ECE/TRANS/WP.29/2009/123/Corr.3  
24 December 2009

Пересмотр Сводной резолюции о конструкции транспортных средств (СР.3)

Исправление

Стр. 10, раздел В, пункт 3, последнее предложение

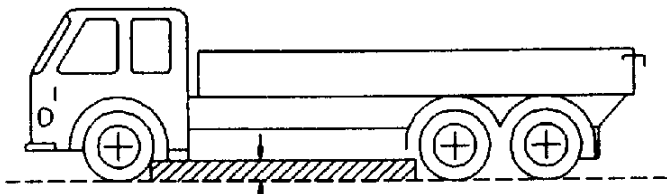
Вместо "Правилами № 52" читать "правилами № 52 и 107".
